V ボ デ ー

1. 構造概要

R X 30型車と同じで下記のみ異なります。

図5-1 フロント エキゾースト パイプ

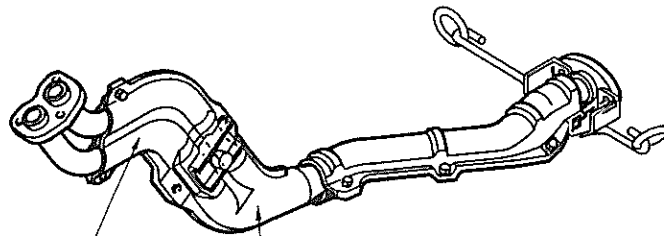
(1) フロント エキゾースト パイプ

エキゾースト マニホールドの変更にもない、フロント エキゾースト パイプをデュアル パイプ一重管とし遮熱板で被いました。また、センタ パイプ前端フランジ部をステンレス製として耐久性を向上させました。
